CTL 决议

标准 (包含: 年)	条款	编号	发布日期
IEC 60335-2-24:2020	22.117	2227	2023
类别			
家用及类似用途设备			
主题	关键词	制定	批准
被封装并与 5VA 聚合材料直接接触的绝热材料	绝热	ETF1	2024年CTL全体会议

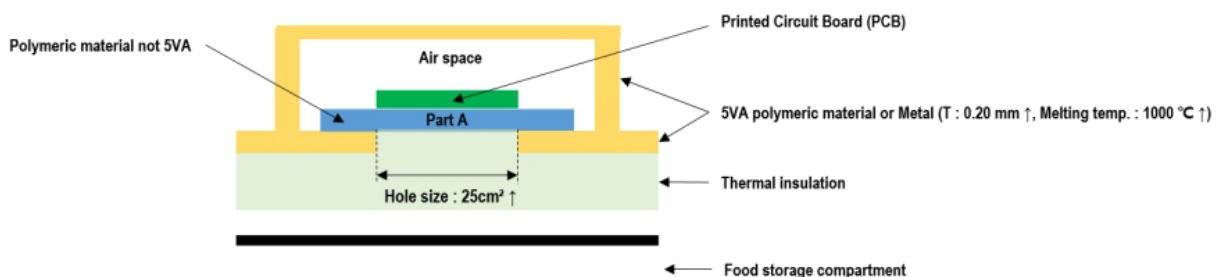
在下图的结构中，绝热材料用厚度不小于 0.2 mm，熔点温度不低于 1000°C 的金属材料或分类为 5VA 的聚合物材料(黄色部分) 覆盖。

但是，封装材料中有一个面积超过 25mm² 的孔，在该处绝热材料与部件 A(蓝色部分)直接接触，部件 A 是一种非 5VA 等级的聚合物材料。在部件 A 上，安装了一块印刷电路板，它是带电部件，而不是 SELV，也不是低功率电路。

部件 A 和 PCB 由厚度不小于 0.20 mm，熔点温度不低于 1000°C 的金属材料外壳或分类为 5VA 的聚合物材料覆盖。

这种结构是否符合第 22.117 条的要求？

绝热材料是完全封闭的, 火焰向器具外蔓延的风险是有限的, 其结构符合第 22.117 条中所述条件要求。

b) 如图所示的结构中没有外部孔。无外露绝热材料。从外面看，冰箱里只能看到金属（或5VA聚合材料）。如果有外部火灾，则不会有传播，因为绝热材料没有外露；

c) 第22.117条中，外部金属罩(或5VA聚合材料)、空气、PCB、部件A可视为第4项“多层”；

d) 在第22.117条款的第一句中，“和接触”的措辞是为了在外部外壳和绝热材料之间避免空气/氧气。上述c)项评价的结构中，绝热材料与多层结构之间不存在空气间隙。只有在多层里面，在一个小的电子器件表面上，有空气间隙，对于从PCB开始起火的情况，外部外壳(金属/ 5 VA)将阻止传播。

那么，对于提议的结构，上述选项1是待考虑的解释。
